SOLICITATION AMENDMENT
MODIFICATION DE L'INVITATION

Title - Sujet Travaux mecanique et electrique	
Solicitation No. - N° de l'invitation EH900-180303/A	Amendment No. - N° modif. 001
Client Reference No. - N° de référence du client 20180303	Date 2017-08-14
GETS Reference No. - N° de référence de SEAG PW-\$\$FG-365-73109	
File No. - N° de dossier fg365.EH900-180303	CCC No./N° CCC - FMS No./N° VME
Solicitation Closes - L'invitation prend fin at - à 02:00 PM on - le 2017-08-17	
F.O.B. - F.A.B. Plant-Usine: <input type="checkbox"/> Destination: <input type="checkbox"/> Other-Autre: <input type="checkbox"/>	
Address Enquiries to: - Adresser toutes questions à: St-Germain, Sophie	Buyer Id - Id de l'acheteur fg365
Telephone No. - N° de téléphone (819) 420-7178 ()	FAX No. - N° de FAX (819) 956-8335
Destination - of Goods, Services, and Construction: Destination - des biens, services et construction: 775 Rue Brookfield Road, Ottawa, Ontario

ADDENDA N° 1

PROJECT/PROJET
MECHANICAL & ELECTRICAL WORK
TO THE RADIATION PROTECTION BUILDING
TRAVAUX MÉCANIQUES & ÉLECTRIQUES
AU BÂTIMENT DE PROTECTION CONTRE LES
RADIATIONS

DWG. No.
No. DESSIN
ADD-1

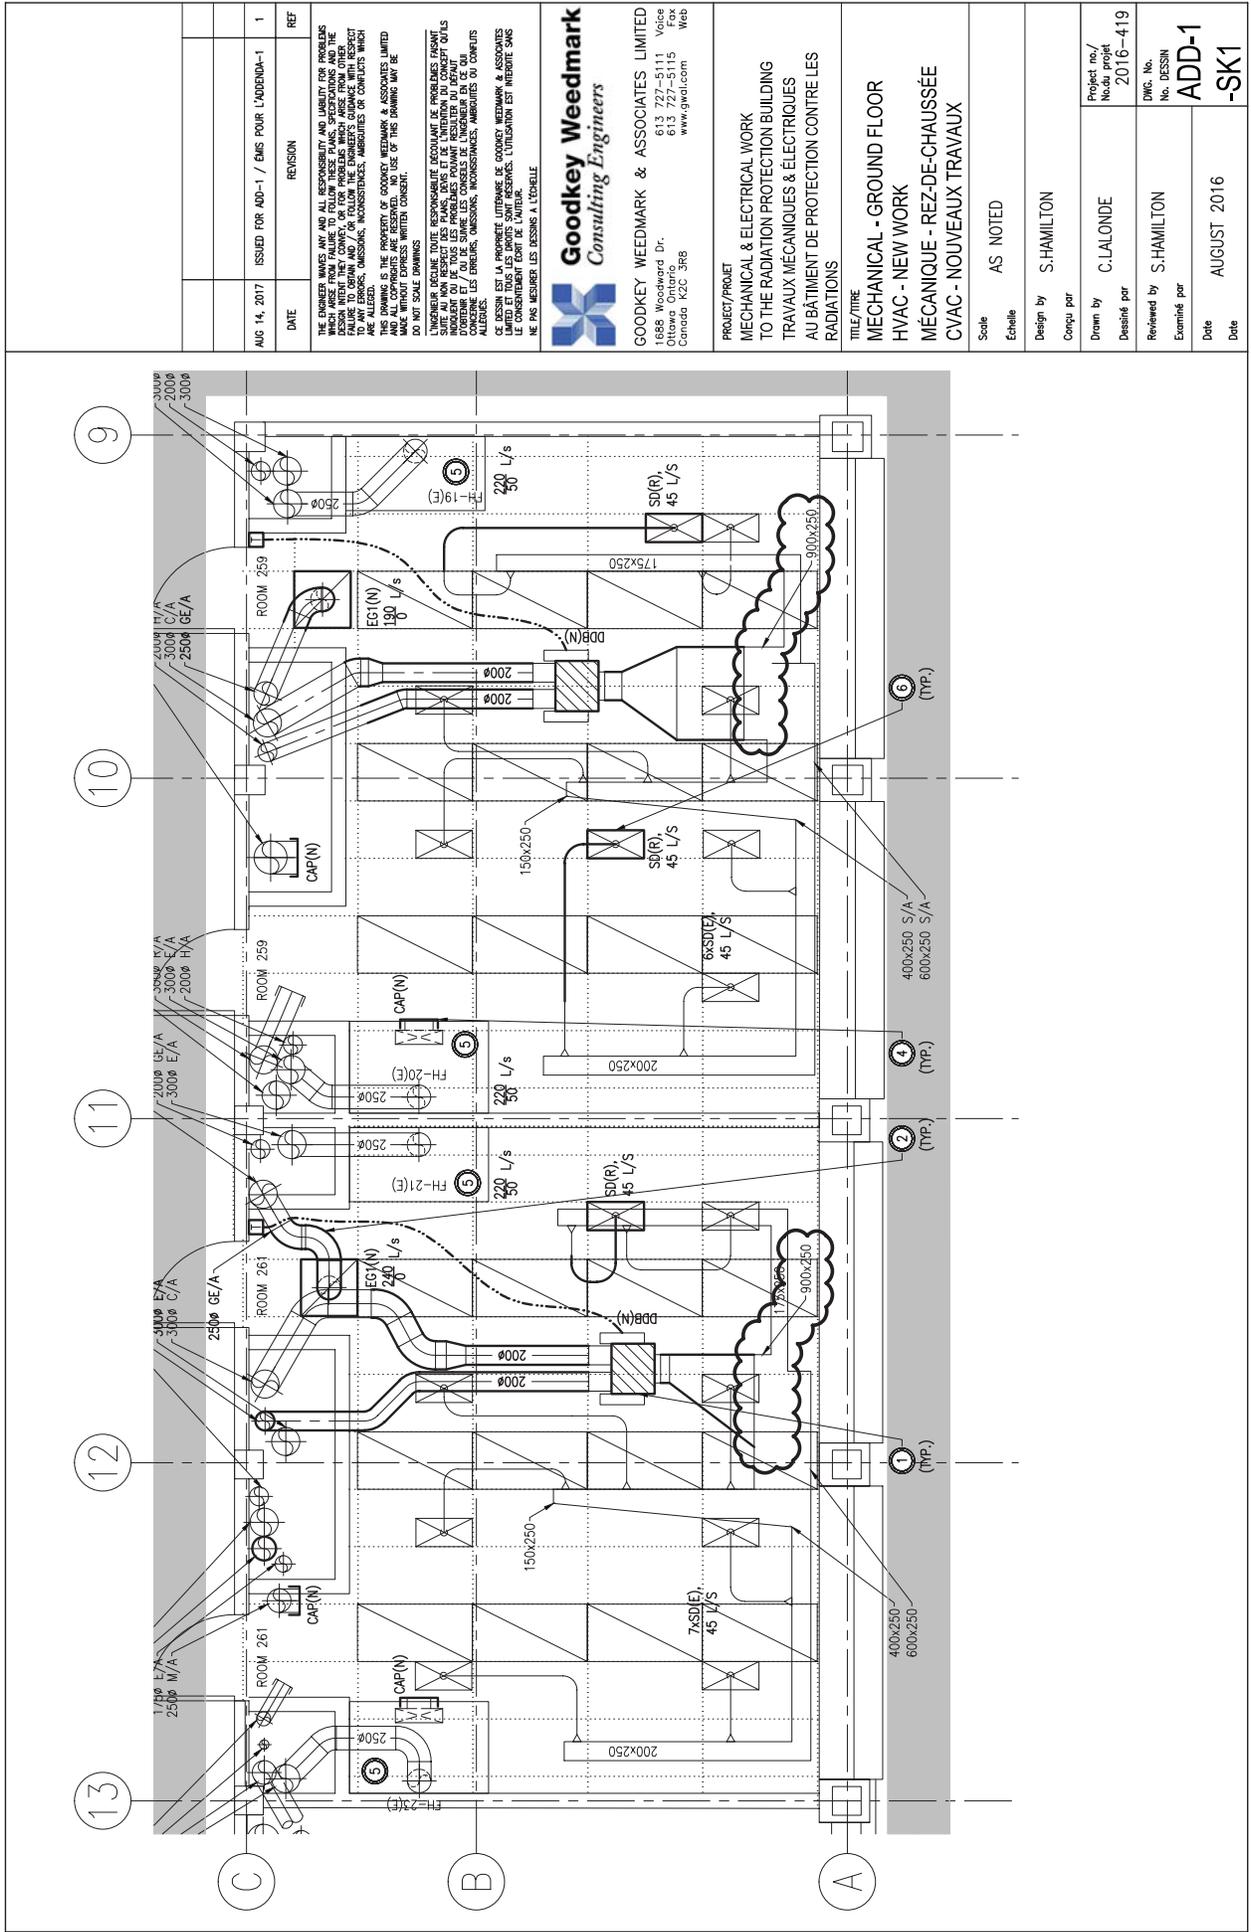
Q4. Sur le dessin M5 dans le coin en bas à droite du Rez-de-chaussée – CVAC – Nouveaux Travaux, il y a deux transitions sans dimensions. Est-ce que ceux-ci pourrait être fourni? Voir le dessin ci-joint.

1 M5 MÉCANIQUE REZ-DE-CHAUSSÉE CVAC NOUVEAUX TRAVAUX & CROQUIS ADD-1-SK1 CI-JOINT

R4. Ce référer à l'Addenda No 1 ci-joint.

- .1 Ce référer au croquis ci-joint la grosseur des conduits d'air existant dans les pièces 259 et 261, là où les nouveaux conduits d'air sont raccordés aux conduits existants.
